Avis de la Mission régionale d'autorité environnementale de la région Nouvelle-Aquitaine sur le projet de parc éolien à Couture d'Argenson (79)

n°MRAe 2019APNA108

Localisation du projet :	Couture d'Argenson (79)
Maître d'ouvrage :	SEPE GATINEAU
Avis émis à la demande de l'Autorité décisionnaire :	Préfet des Deux-Sèvres
en date du :	9 mai 2019
dans le cadre de la procédure d'autorisation :	autorisation environnementale (ICPE)

Localisation de l'éolienne E2 ?

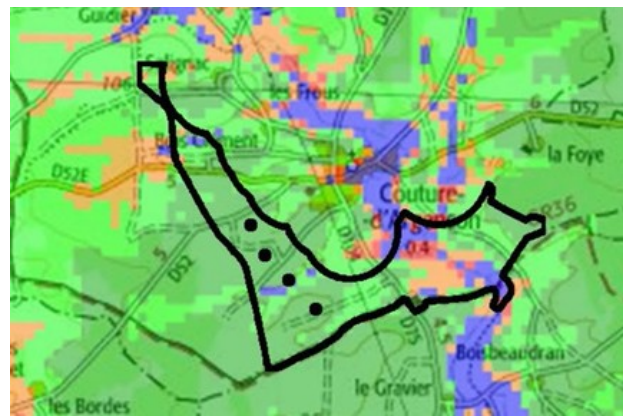
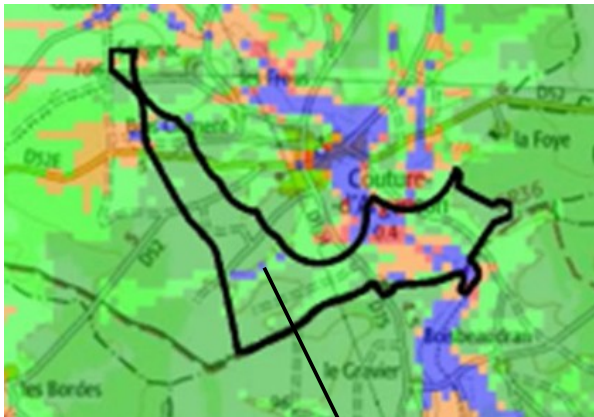
dans le bassin versant de la Charente et dans le sous-bassin de l'Aume. Ce secteur est évité dans le cadre du projet. L'évitement de cette zone permet également de prendre en compte (retrait-gonflement des argiles) ou de limiter (remontée de nappe) les enjeux concernant certains risques naturels. La MRAe recommande cependant de fournir des cartes plus précises et plus lisibles concernant l'aléa remontée de nappe et, le cas échéant, de préciser les enjeux et impacts pour l'éolienne E2 au regard de ce risque, cette éolienne semblant être localisée dans une zone à risque de nappe sub-affleurante au vu des cartes présentées en pages 86 et 88 de l'étude d'impact :
